改善箇所説明図

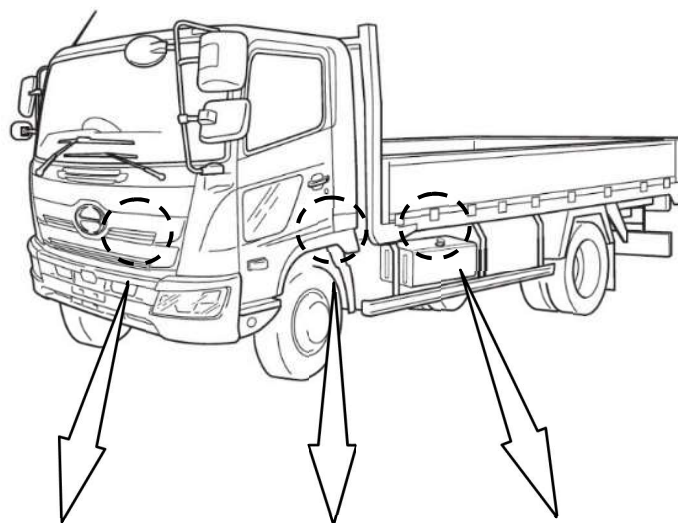
基準不適合発生箇所

注：□はプログラムを修正する部品を示す。

排出ガス発散防止装置において、制御コンピュータの故障診断プログラムが不適切なため、故障時に正しく診断または警告表示できないものがある。
そのため、保安基準第31条の細目告示第41条 別添48の車載式故障診断装置（ディーゼル重量車J-OBDⅡ）の技術基準を満足しない。

全車両、制御コンピュータの故障診断プログラムを対策仕様に修正する。

識別：改善実施済車には、所定の位置に黄色ペイントを塗布する。
